Schéma directeur EPA

Cette page est dédiée à la préparation des rencontres autour du schéma directeur de l'EPA Paris Saclay sur les aménagements cyclables.

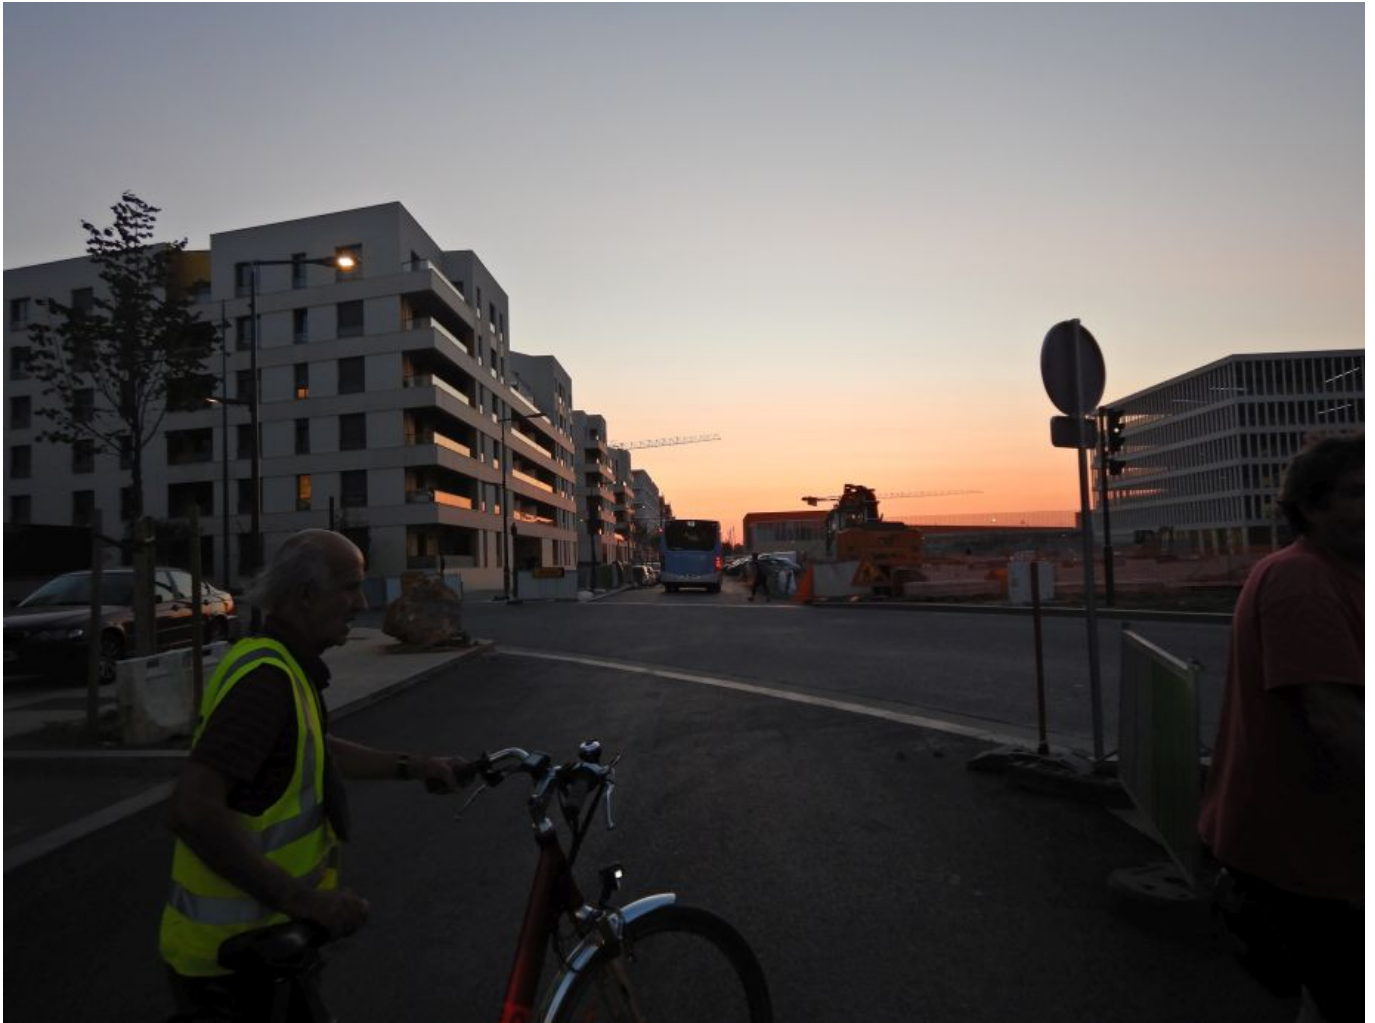
La piste le long du TCSP ne relie la ZAC de Palaiseau qu'après ce virage ! **Cohérence ?**

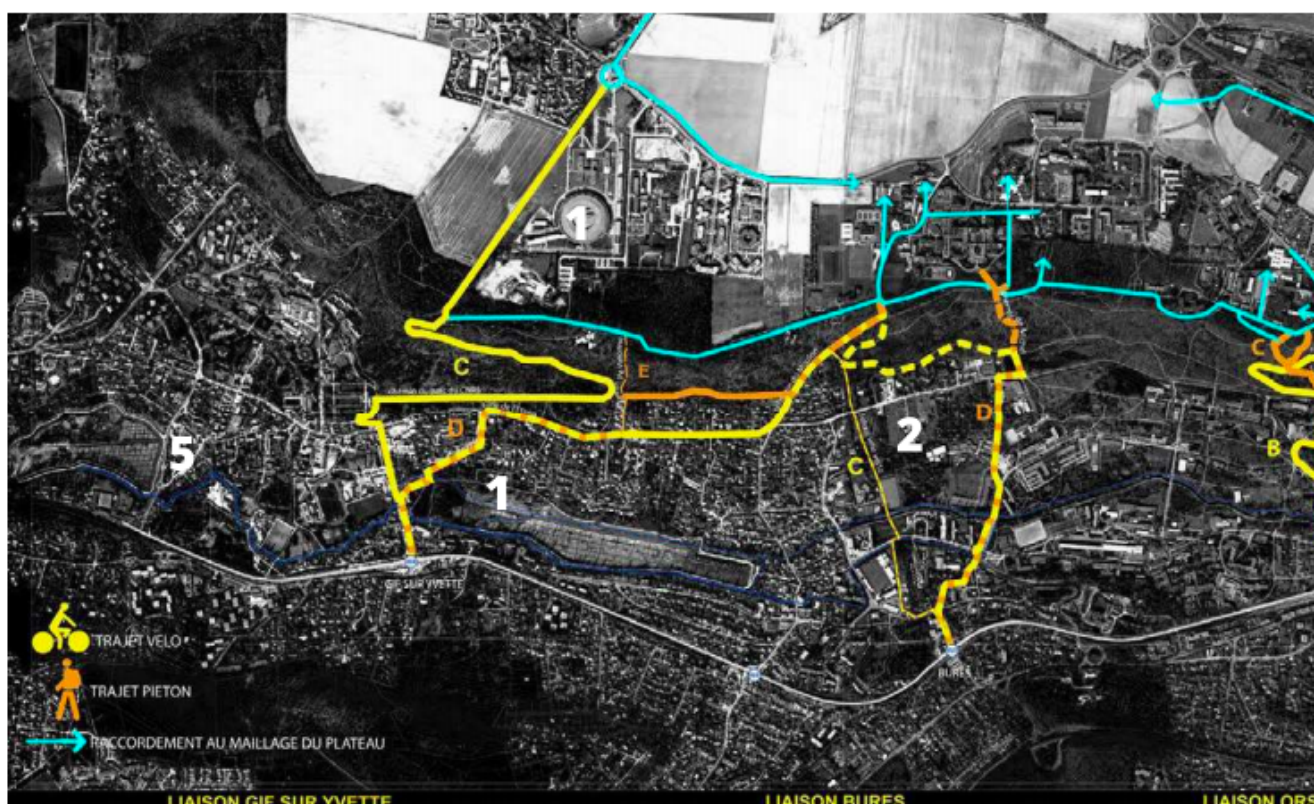
Quand vous serez Bd Monge x Av de la Vauve allez à l'autre bout jusqu'au croisement Bd Monge x Bd Ouest. Pratiquez ce carrefour pour allez vers la rigole de Corbeville. Il est particulièrement peu lisible.
